Oggetto: POSTA CERTIFICATA: Osservazioni al progetto metanodotto ?Larino ? Chieti?, DN 600 (24??), DP 75 bar

Regione Abruzzo
Comitato Valutazione di Impatto Ambientale
L'Aquila
PEC: via@pec.regione.abruzzo.it
FAX: 0862363486

OGGETTO: Osservazioni al progetto metanodotto "Larino – Chieti", DN 600 (24"), DP 75 bar

Figura 1. Tracciato di Progetto su foto aeree nel comune di Filetto, foglio 25 del dis. 000-PG-1003

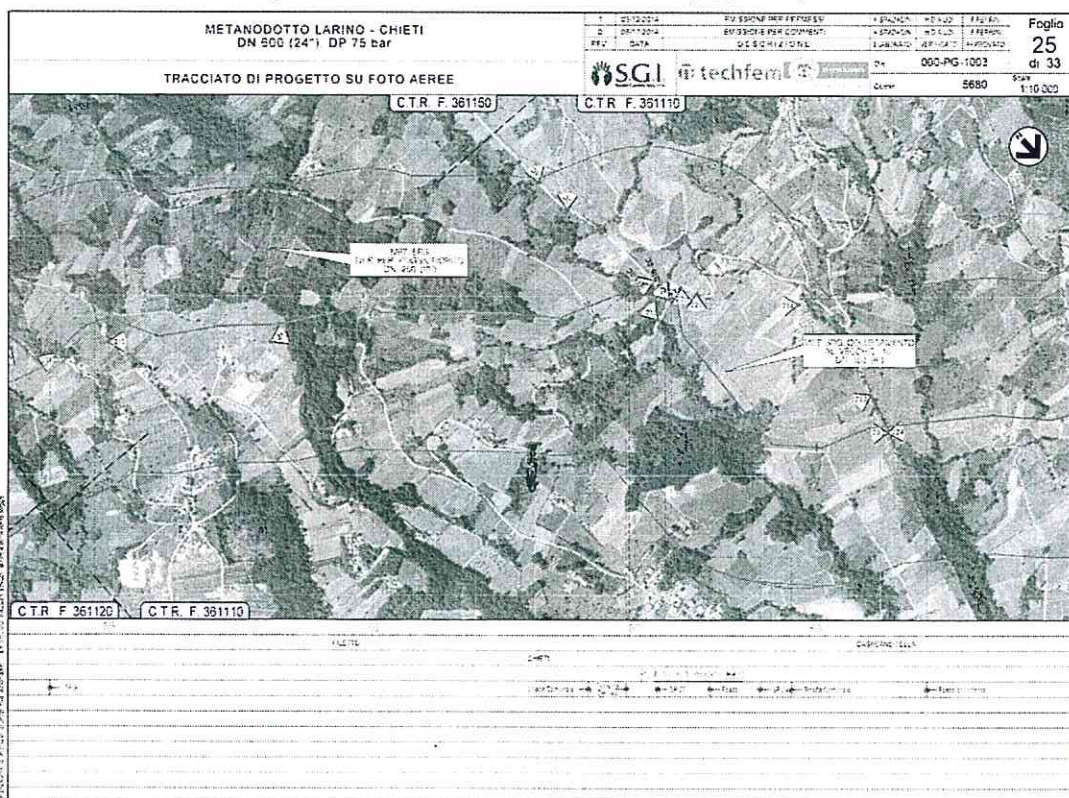
Il tracciato di progetto su foto aeree è stato riportato dalla Società Gasdotti Italia S.P.A. nel disegno 000-PG-1003 del 03/12/2014. Poiché mancano nei fogli del disegno i riferimenti al sistema di coordinate di riferimento utilizzato, non è possibile georeferenziare le mappe disponibili (per esempio con un software GIS) e, di conseguenza, non è possibile controllare accuratamente la localizzazione e le distanze esatte del metanodotto in oggetto dalle infrastrutture e immobili presenti. Nonostante ciò, è possibile riscontrare alcune notevoli imprecisioni anche ad occhio nudo. Per esempio, nel comune di Filetto, il tracciato del metanodotto in progetto "Larico-Chieti", incrocia il metanodotto esistente denominato "MET. SRG DER. PER POGGIOFIORITO DN 250 (10")" nel foglio 25 del disegno 000-PG-1003 del 03/12/2014 (Figura 1).

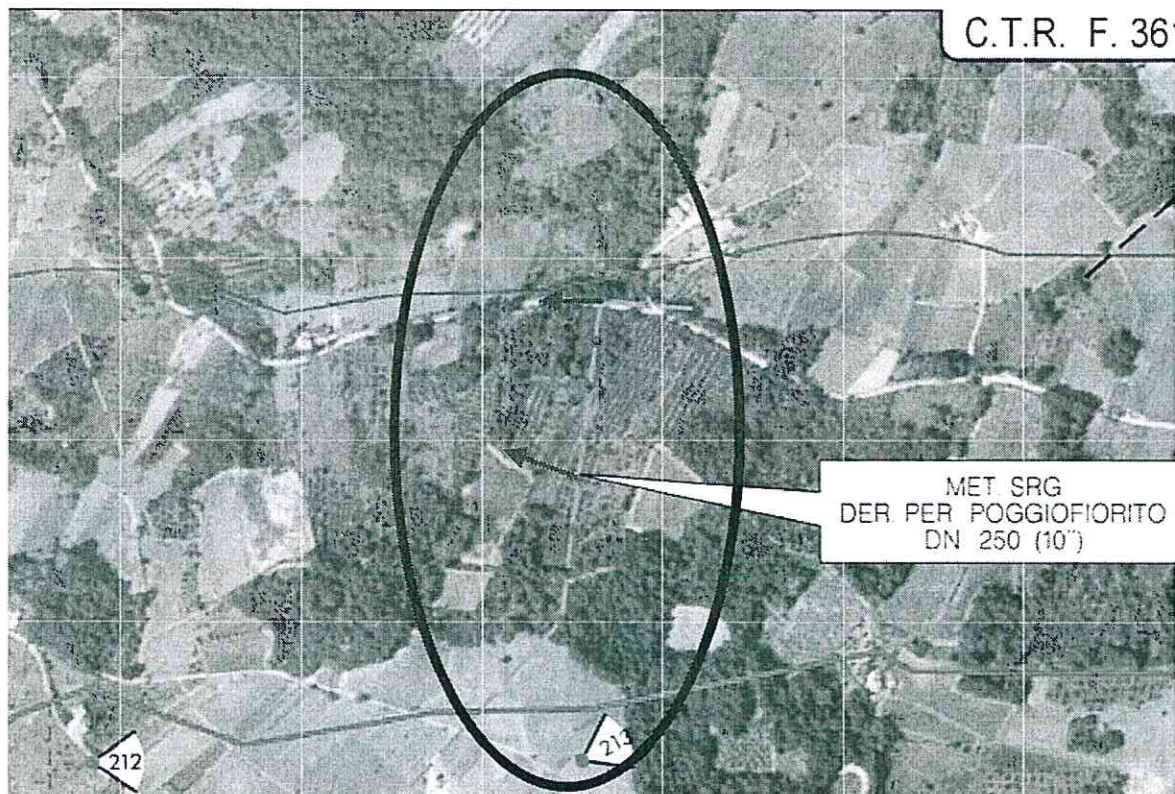
Da una attenta analisi, si può notare che il tracciato del metanodotto esistente "MET. SRG DER. PER POGGIOFIORITO DN 250 (10")" riportato sul foglio 25 del dis. 000-PG-1003 non corrisponde alla realtà e risulta spostato di 50-100 m dalla sua collocazione reale. Purtroppo, dato che le mappe non riportano le coordinate di almeno 4 punti di riferimento, non è stato possibile stimare accuratamente l'entità dell'errore. Se il tracciato di un metanodotto esistente risulta collocato in modo errato sulla foto aerea, si presume che anche il tracciato del metanodotto in progetto risulta non correttamente sovrapposto sulla foto aerea. Quindi, la valutazione del tracciato del metanodotto in progetto "Larino-Chieti" e dei relativi impatti sulle aree interessate non può essere fatta correttamente. Piuttosto, andrebbe rifiutata. A giudizio del sottoscritto, una valutazione attenta e rispettosa degli interessi dei cittadini e dell'ambiente dovrebbe essere fatta su mappe più dettagliate e accurate in grado di cogliere tutte le specificità del territorio impattato.
